「20A 角形コンセント」 リニューアルのお知らせ

さて、この度弊社では、長年にわたりご愛顧頂きました「20A角形コンセント」の製造設備の老朽化に伴いリニューアルいたします。

◆MR2749

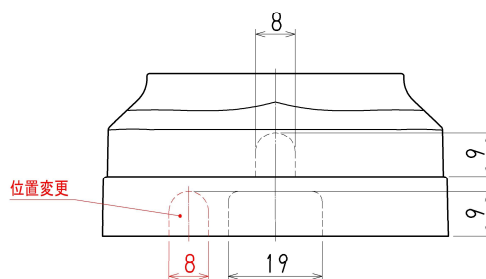
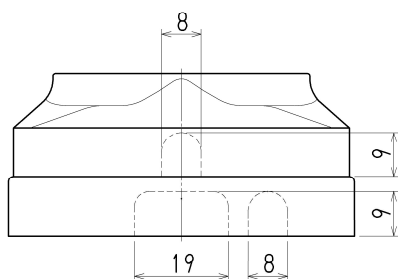
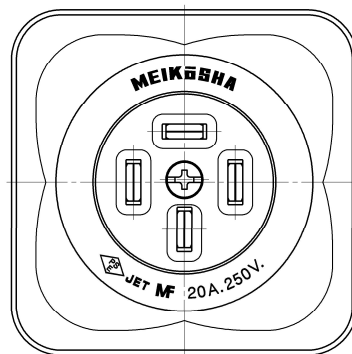
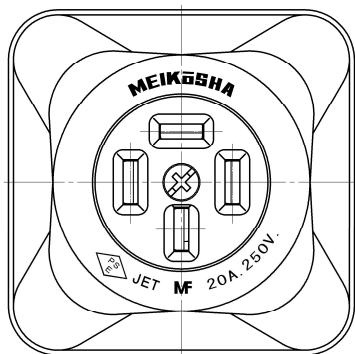
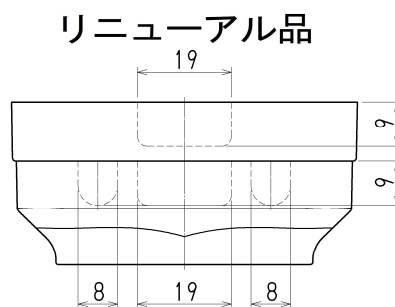
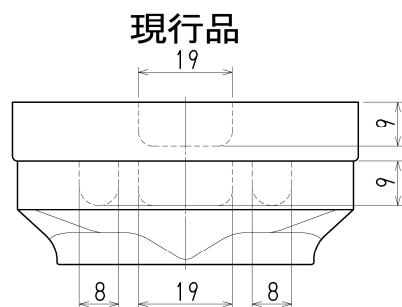
- ・電線貫通孔は「4ヶ所」から「2か所」に変更、角穴・丸穴の寸法を一部変更。

- ・ロックアウト1ヶ所位置変更。

◆MR2748

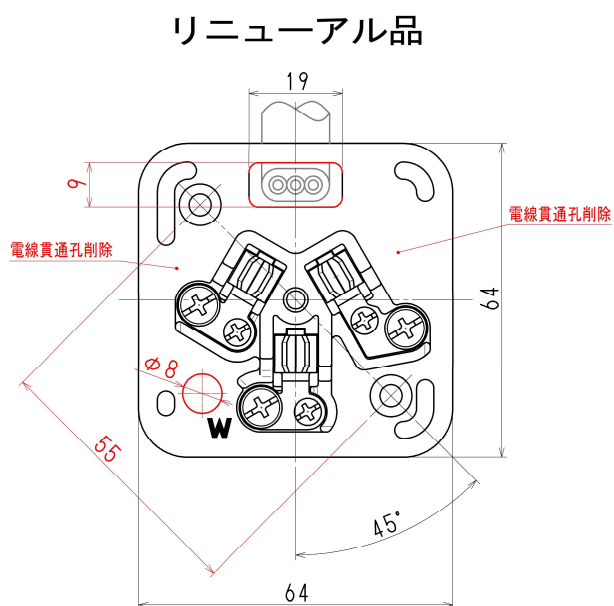
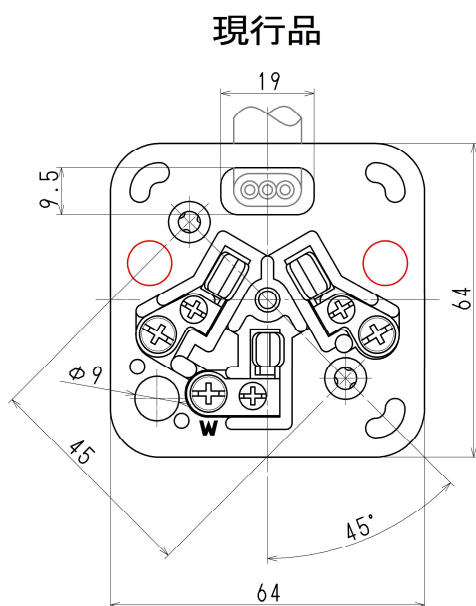
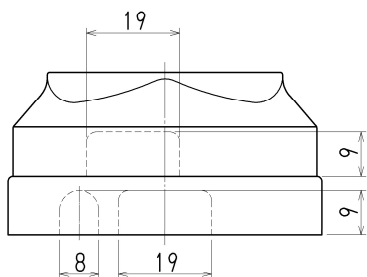
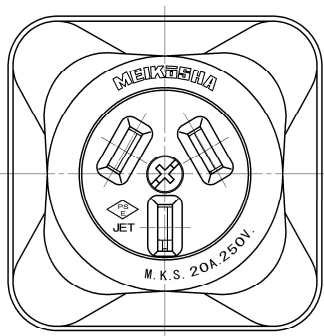
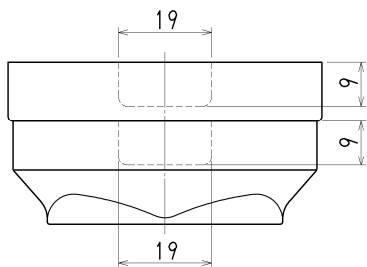
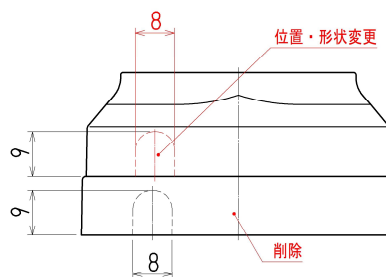
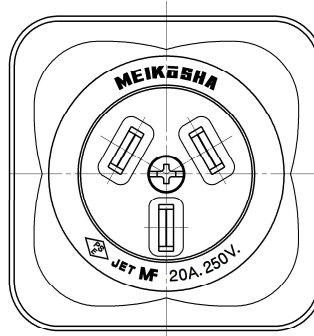
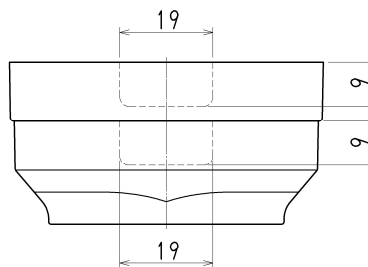
- ・取付寸法は「45mm」から「55mm」に変更。
- ・電線貫通孔は「4ヶ所」から「2か所」に変更、角穴・丸穴の寸法を一部変更。

- ・ノックアウト「蓋1ヶ所」位置・形状を変更、「器台1ヶ所」削除。
